סדר יום ועדת שימור	
תאריך	28/12/2025 - ח טבת תשפ"ו
סוג דיון	ועדה לשימור
מספר ועדה	35/2025
מספר תיק שימור	7468

ועדת שימור:

המלצת מחלקת השימור לוועדה מס' 35:

חתך בסיסי בקירות
המבנה
קיר חיצוני- אבן חד פני
קיר פנימי- בטון

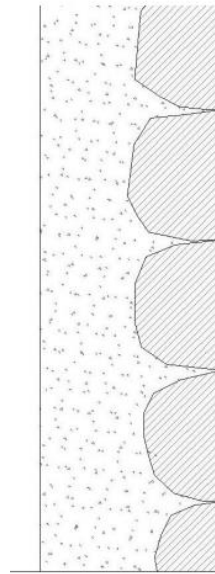
א. משמעות הבקשה היא הרס הקירות באופן מלא ונזק בלתי הפיך. ע"פ חוות הדעת ההנדסית של משרד ירון-שמעוני-שחם, עובי הקירות הוא 35-40 ס"מ. עובי הקיר הקיים כולל אבן מלאה וקיר בטון קיים צמוד לו (טכנולוגיה מנדטורית אופיינית המכונה "אבן גב בטון").

המבוקש בהיתר הוא פירוק של האבן, הריסת קיר הבטון המנדטורי ויציקת קיר בטון חדש בעובי של 20 ס"מ במקומו. כנראה שמוצע גם דיקוק האבן לפני החזרתה על מנת שהעובי הכולל לרבות האיטום יחזור לקדמותו (גם בפעולת הדיקוק עלול להיגרם נזק לחלק מהאבנים).

מכיוון שלא מדובר על פירוק נקודתי אלא על החלפת רוב שטח הקירות, המשמעות היא הריסתו הכמעט מלאה של הבניין. הבניין לא יכול לעמוד על כרעי תרנגולת כמוצע וסביר להניח שאף מהנדס לא יאשר זאת (נזכיר שהתכנית ההנדסית שאושרה כללה חיזוק מבפנים). ראו להמחשה את הקירות המוצעים לפירוק מסומנים בצהוב (גם טורי החלונות שבתווך לא ישרדו):
